# Projet de centrale solaire du Caussanel (11)

Compléments apportés en réponse à l'avis de l'Autorité Environnementale

Commune de Saint-Paulet (11)

Juin 2020

Carte 1 : Estimation du linéaire retenu dans le cadre du raccordement électrique externe du projet du Caussanel (Valeco)

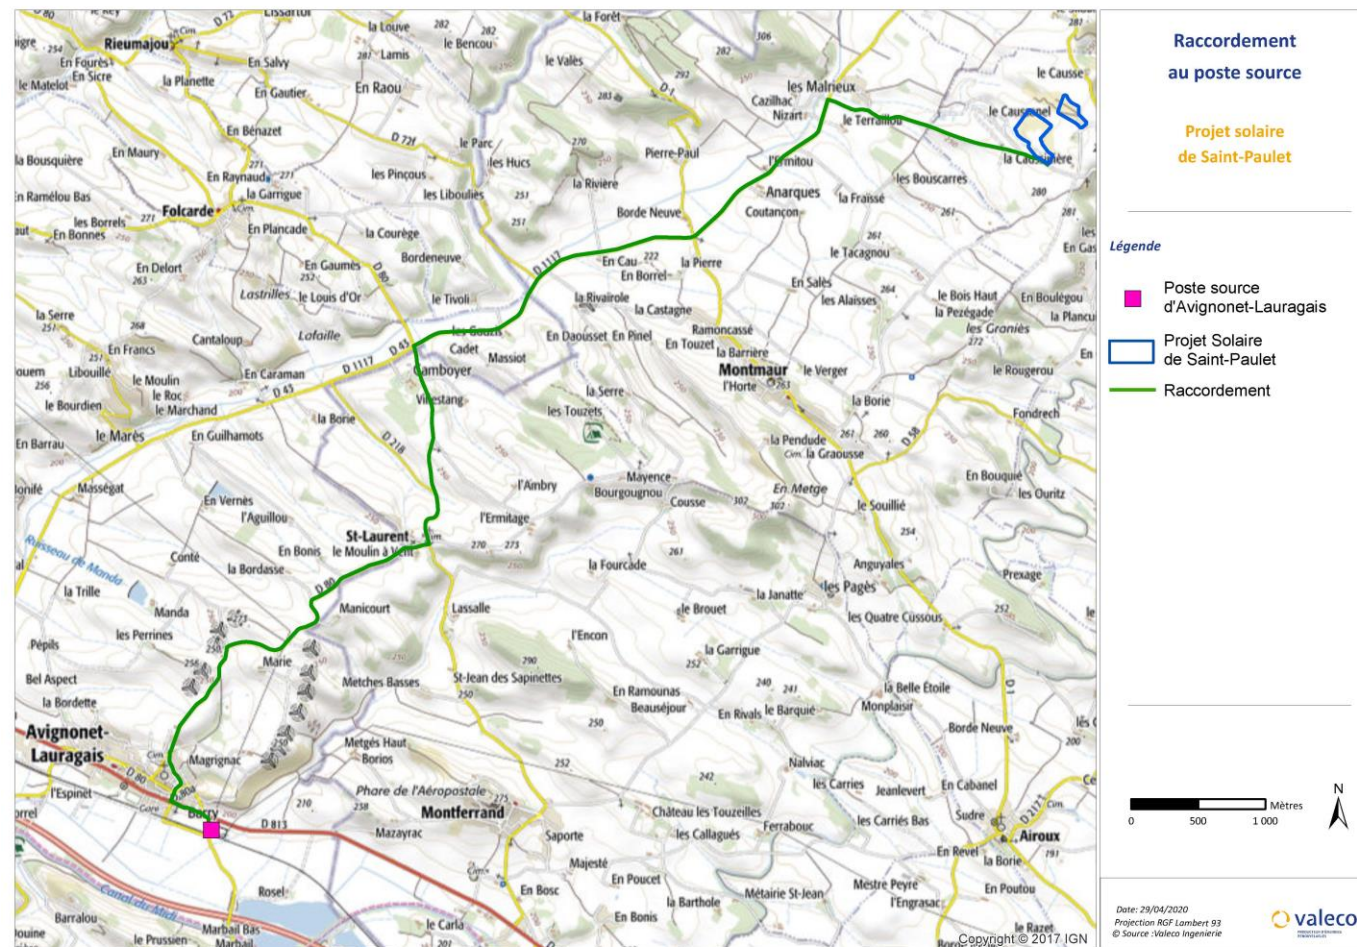
**La MRAe recommande d'intégrer une analyse des incidences potentielles sur les habitats naturels, la faune et la flore le long de l'itinéraire de raccordement électrique du projet jusqu'au poste source (cartographie et description des enjeux, au moins à partir de la bibliographie disponible).**

Une estimation de ce tracé a été réalisée. La carte suivante illustre le linéaire retenu dans le cadre du raccordement électrique externe au projet jusqu'au poste source. Elle a été ajoutée à l'Etude d'impact rééditée en partie 3.2.4.2 « Le raccordement électrique externe ».

Comme mentionné en partie 6.2.4.1 « Généralités sur les différents types d'incidences concernant la flore et les habitats naturels » de l'Etude d'impact, le creusement des tranchées de raccordement électrique occasionne principalement des déplacements de terre. L'incidence principale sur le milieu naturel est ainsi la destruction de la végétation sur ces zones mais également la dégradation, au moins temporaire, de la végétation dans les secteurs où la terre extraite sera déposée en attente de rebouchage des tranchées ou d'une évacuation.

L'impact du raccordement électrique sur le milieu naturel devrait ainsi être faible. On notera que le tracé envisagé ne traverse aucun zonage écologique d'inventaire ou de protection réglementaire bien qu'il se situe à proximité immédiate de la ZNIEFF de type II « Coteaux bordant les ruisseaux du Marès et des Hucs » (730030514) et de la ZNIEFF de type I « Coteau boisé des Hucs » (730010281) au niveau de la route départementale traçant la limite entre Haute-Garonne (D43) et l'Aude (D1117). Ces ZNIEFF sont illustrées sur la carte « Localisation des zonages d'inventaires du patrimoine naturel dans l'aire d'étude éloignée du projet (source : Nymphalis) » en partie 4.2.1.1.3 « Synthèse des enjeux liés aux zonages naturels d'intérêt ». Rappelons de plus, que les travaux de raccordement, considérés comme « lourds », devront être réalisés en dehors de la période de reproduction de l'essentiel de la faune, qui s'étale de début mars à fin août comme présenté en partie 8.3.2.1 « Mesures en phase chantier ».
